### リコール届出一覧表

リコール届出日：令和 7年11月25日

リコール届出番号	外-4106	リコール開始日	令和7年11月25日
届出者の氏名又は名称	BYD JAPAN株式会社 代表取締役社長 刘 学亮	製作国：中華人民共和国 製作者名：比亞迪自動車工業株式会社 問い合わせ先：BYDバスサービスコール 0120-500-351	
不具合の部位（部品名）	制動装置（駐車ブレーキ解除用工具）		
基準不適合状態にあると認める構造、装置又は性能の状況及びその原因	駐車ブレーキ解除用工具において、搭載指示が不適切なため、当該工具が搭載されていない。そのため、故障等により駐車ブレーキが作動したままの状態となつた際、解除することができず、保安基準に適合しない。		
改善措置の内容	全車両、駐車ブレーキ解除用工具を搭載する。		
不具合件数	0件	事故の有無	なし
発見の動機	社内調査による。		
自動車使用者及び自動車特定整備事業者に周知させるための措置	<ul style="list-style-type: none"> <li>使用者：電話またはダイレクトメール等にて通知する。</li> <li>弊社のインターネットホームページに掲載する。</li> <li>自動車特定整備事業者：使用者の特定が可能なため機関誌には掲載しない。</li> </ul>

## 改善箇所説明図

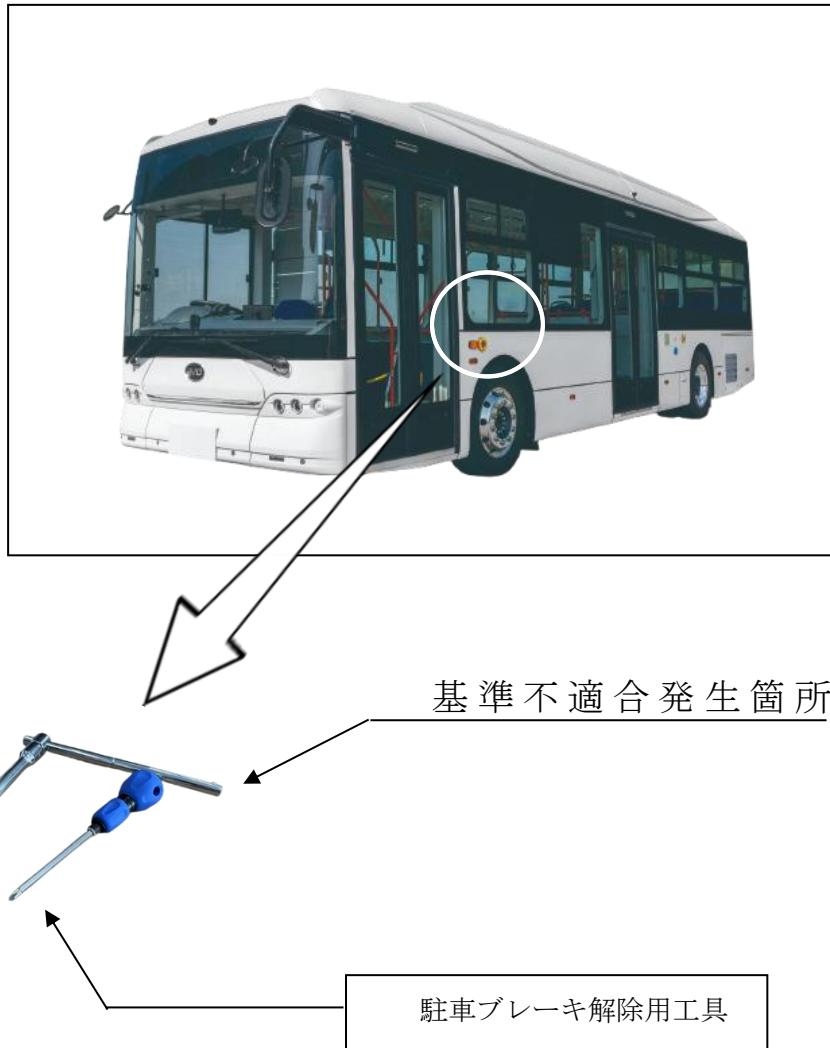
駐車ブレーキ解除用工具において、搭載指示が不適切なため、当該工具が搭載されていない。そのため、故障等により駐車ブレーキが作動したままの状態となった際、解除することができず、保安基準に適合しない。

全車両、駐車ブレーキ解除用工具を搭載する。

識別：乗降扉近傍にあるコーションプレートに白色ペイントを塗布する。
